**AMMODERNAMENTO A N° 4 CORSIE DELLA S.S. 514 "DI CHIARAMONTE" E DELLA S.S. 194 RAGUSANA DALL'LO SVINCOLO CON LA S.S. 115 ALLO SVINCOLO CON LA S.S. 114.**  
 (C.U.P. F12C0300000001)

**PROGETTO DEFINITIVO**

**PARTE GENERALE**  
**INQUADRAMENTO DELL'INTERVENTO**  
 Planimetrie di confronto del progetto definitivo con il progetto preliminare con indicazione delle aree impegnate  
 Tavola 8 di 16

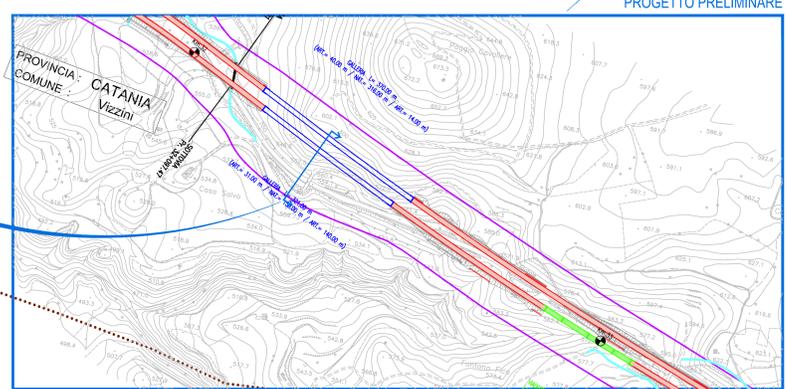
**1**  
**Delibera CIPE n° 3/2010**  
**Svincolo interessato dalla prescrizione n°40**  
 Spostare il cantiere fra il km 30 e il km 31 entro lo svincolo Grammichele, sul lato carreggiata Sud.

**2**  
**Modifica del tracciato dal km 31+800 al km 33+000 del Progetto Preliminare**

Valutazione tecnica scaturita dall'analisi con le prescrizioni n°37 e n°39 della Delibera CIPE n° 3/2010 e dalla Raccomandazione b) della Delibera CIPE n° 51/2007. "In via generale, per tutta la lunghezza dell'infrastruttura in esame, nel progetto definitivo il tracciato, ove fattibile, dovrà essere reso coincidente con la rete viaria esistente, discostandosi pianimetricamente ed altimetricamente solo nei punti ove sia strettamente necessario sotto il profilo tecnico e della sicurezza, e ciò al fine di evitare, in particolare, la costruzione di viadotti impattanti con le valenze culturali, paesaggistiche, naturalistiche e dalla trama e/o caratteristiche agricole del territorio attraversato"
